SYNTHÈSE DES OBSERVATIONS

I. Observations relatives à des motifs entachant d'illégalité le PLU

Cf diagnostic page 77

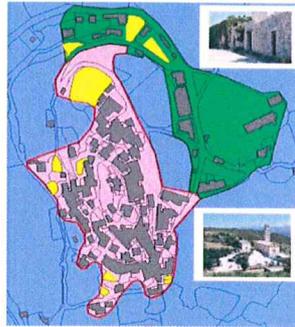
Or, l'absence de cartographies détaillées en page 80 ne permet pas de distinguer clairement les contours des deux groupes de constructions est et nord du village.

En effet, ces derniers sont représentés par un code couleur unique (en vert dans la carte ci-dessous) sans illustrer les limites de chacun.

Ces observations vous avaient déjà été signifiées dans un courrier d'observations en juillet dernier et n'ont pas été prises en compte.

Il conviendrait donc de procéder à cette délimitation graphique qui sert de base pour l'appréciation des critères justifiant l'identification de la forme urbaine dans le rapport de présentation (RP).

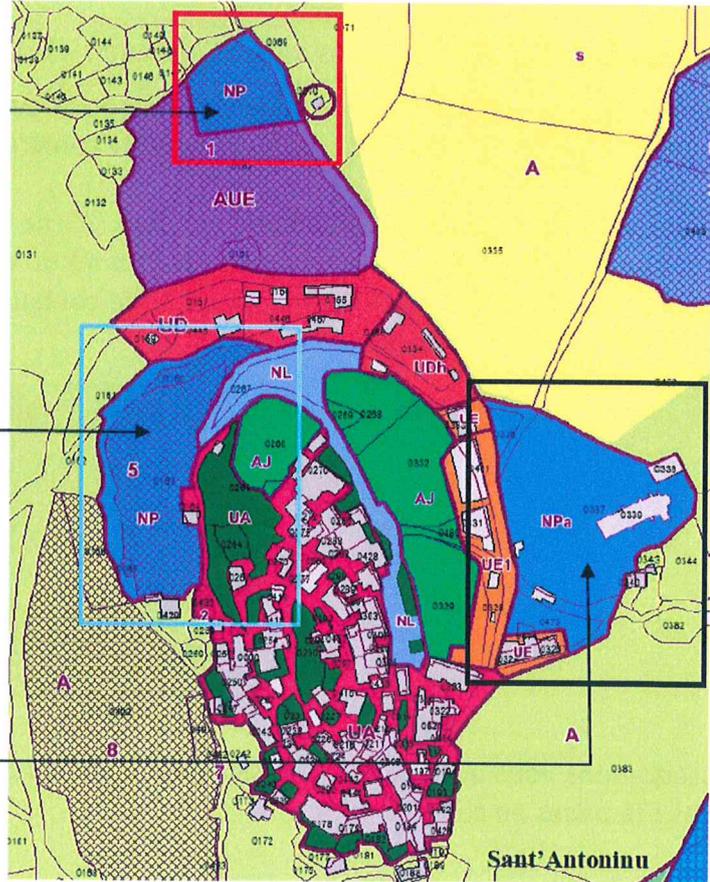
Le secteur NL concerne à la fois un projet de parc de stationnement de délestage au nord-est du village et un parc de stationnement existant en son cœur.

L'article NL-3 Mixité fonctionnelle et sociale indique que « *le parc de stationnement sera non imperméabilisé et planté d'un verger méditerranéen afin de masquer les véhicules stationnés* ».

Or la plateforme au cœur du village est déjà bitumée et ne répond donc pas à cette condition. Il conviendra donc de créer un sous-secteur différent pour chacun des objets de cet article afin de pouvoir leur appliquer un règlement adapté.
